Ministero della Transizione Ecologica

DIREZIONE GENERALE VALUTAZIONI AMBIENTALI

OGGETTO: [ID: 8077] Valutazione preliminare ai sensi dell'art.6, comma 9 bis del D.Lgs. 152/2006. S.S. 3 “Flaminia” – Progettazione definitiva ed esecutiva dei lavori di potenziamento e riqualificazione dell’infrastruttura – Intersezione ponte in muratura al km 122+800 - Comune di Spoleto (PG). Nota tecnica.

Fig.2 Area di intervento -ante operam (Fonte: All. 3 alla Lista di Controllo Planimetria stato di fatto)

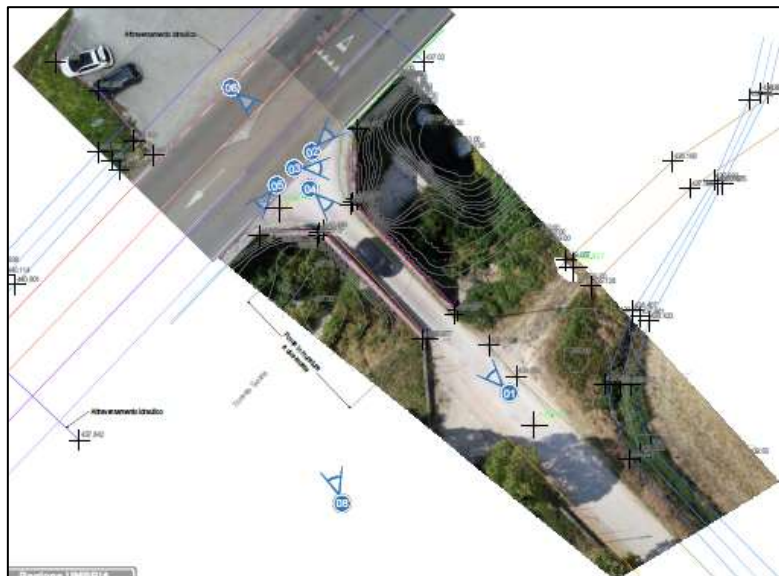
Nella Fig. 2 è evidenziato lo stato dei luoghi ante operam; è visibile nell'immagine a sinistra la larghezza del ponte sul Torrente Tessino che consente il transito a senso unico alternato.

Fig. 4 Prospetto ponte in progetto -Vista lato nord (Fonte: Lista di Controllo)

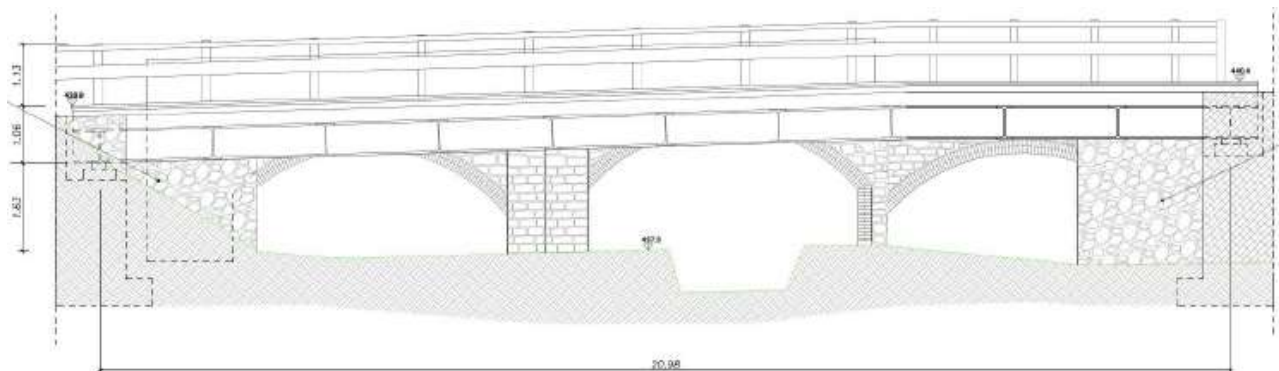
Per quanto attiene gli aspetti idraulici, nella lista di controllo, è indicato che il nuovo impalcato è realizzato ad altezza tale per cui l'intradosso sarà 30 cm più basso di quello della sola campata centrale, ma l'abbattimento della struttura in cemento armato sul lato di valle in adiacenza alla Strada Flaminia, fa sì che complessivamente la capacità di deflusso dell'intera sezione trasversale rimanga inalterata (si passa da 23,74 mq a 23,89 mq).

Nella Fig. 4 è evidenziato il prospetto vista lato nord (direzione Spoleto) del ponte in progetto, a campata unica e luce pari a 21 m.

Fig. 5 Area SIC (Fonte sito web Natura 2000 <https://natura2000.eea.europa.eu/>)

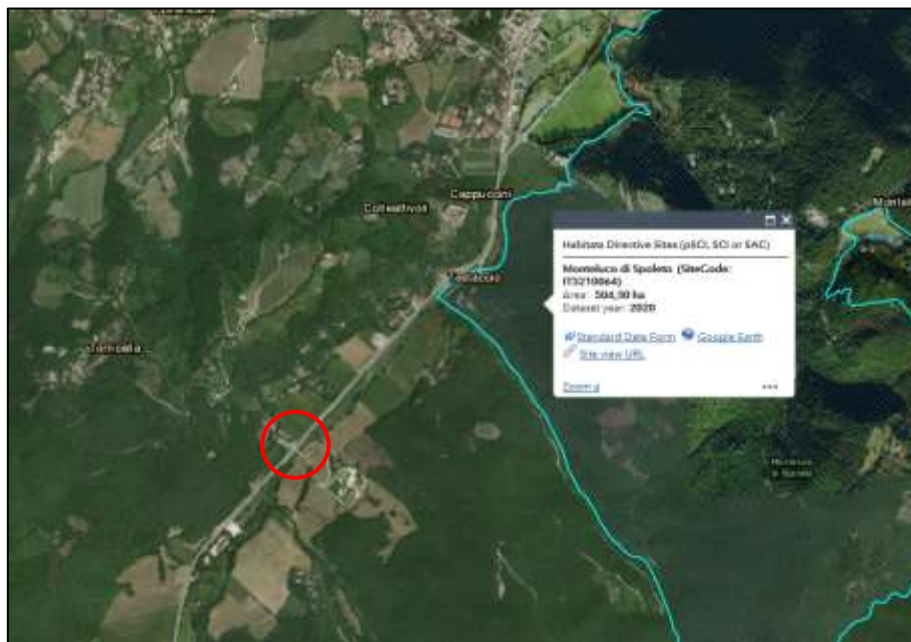
- al punto 1) Zone umide, zone riparie, foci dei fiumi L’area è degli interventi è interessata dal vincolo di tutela dei corsi d’acqua di cui alla lett. c) dell’art. 142 del D.Lgs. n. 42/2004 e smi per la presenza del Torrente Tessino, che scorre parallelo alla S.S.3
- al punto 4) Riserve e parchi naturali, zone classificate o protette ai sensi della normativa nazionale (L. 394/1991), zone classificate o protette dalla normativa comunitaria (siti della Rete Natura 2000, direttive 2009/147/CE e 92/43/CEE)”, il progetto non ricade all’interno di aree naturali protette e aree Rete Natura 2000. Il proponente non evidenzia alcuna area protetta nei pressi del sito e indica che l’area più prossima è localizzata a 15 km. Di contro, da un controllo effettuato presso la banca dati del sito web Natura 2000 all’indirizzo

<https://natura2000.eea.europa.eu/> risulta la presenza del SIC Monteluco di Spoleto identificato con codice IT5210064, che si estende ad est a circa 800 m dall'area interessata dal progetto, Fig. 5;

Fig. 6 Zone di importanza paesaggistica, storica, culturale o archeologica (Fonte sito web Regione Umbria <https://siat.regione.umbria.it/benipaesaggistici/>)

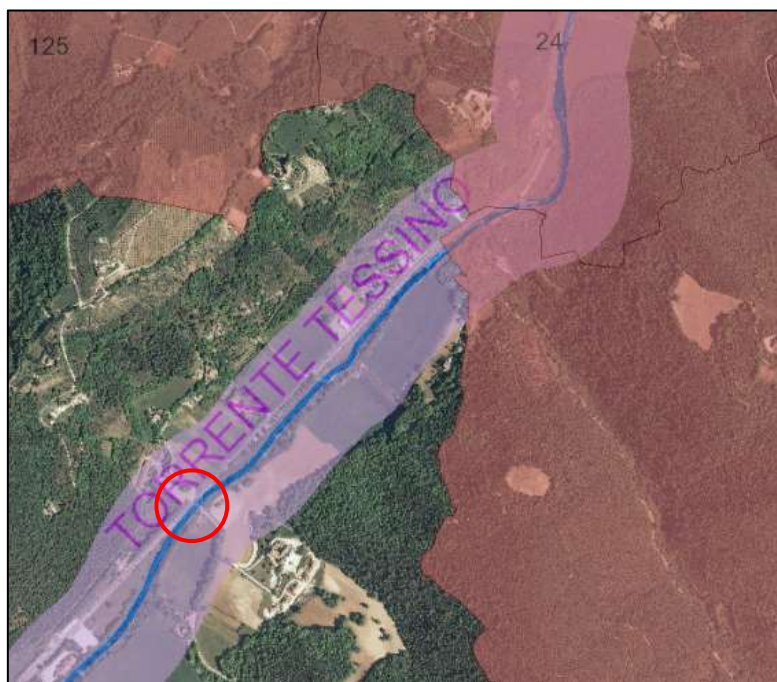
- al punto 7) –“Zone di importanza paesaggistica, storica, culturale o archeologica”- l’area dell’intervento ricade all’esterno di tali aree. Benché il proponente non evidenzi alcuna area di interesse prossima all’area di intervento, da un controllo presso la banca dati della Regione Umbria, disponibile al sito web <https://siat.regione.umbria.it/benipaesaggistici/>, risulta che ad una distanza di circa 530 m dall’area di progetto è presente il sito di notevole interesse pubblico del “centro storico di Spoleto ed dei versanti di Monteluco” e ad una distanza di circa 975 m il sito “valle del Tessino; inoltre a circa 630 m è presente il sito “Colle Risana”, Fig. 6. Come evidenziato nella Lista di controllo, l’area inoltre ricade nella Rete Storica e in parte anche nella Rete Storica della Flaminia Antica e nella Rete Principale Romana.

Fig. 7 Rischio idraulico (Fonte: Lista di Controllo)

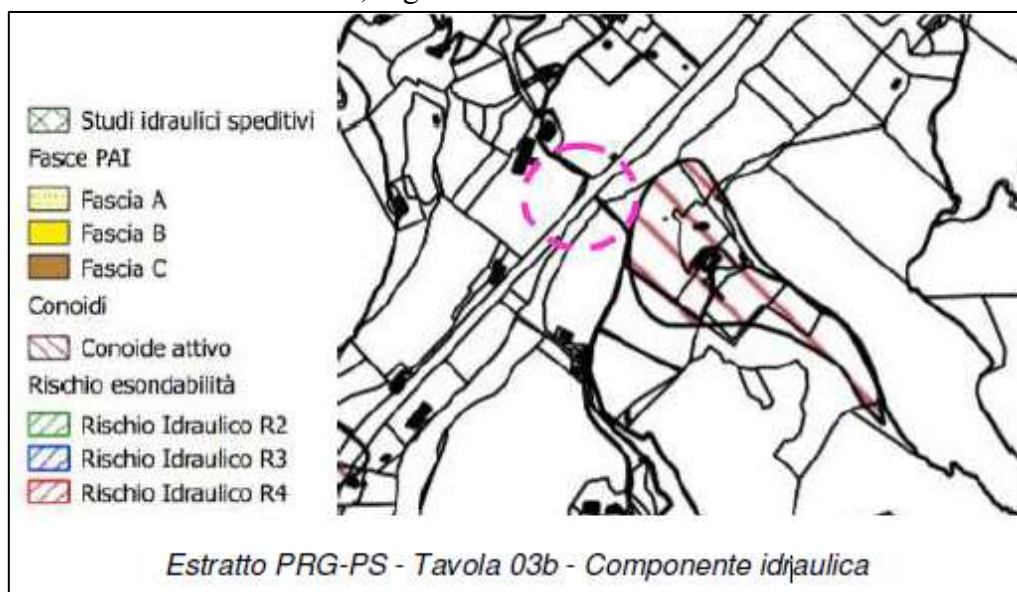
- al punto 10) “Aree sottoposte a vincolo idrogeologico (R.D. 3267/1923)” Il progetto ricade all'interno di aree sottoposte a vincolo idrogeologico;
- al punto 11) “Aree a rischio individuate nei Piani per l'Assetto Idrogeologico e nei Piani di Gestione del Rischio di Alluvioni” il Proponente riferisce che il progetto è esterno ad aree considerate a Rischio Idraulico, Fig. 7.
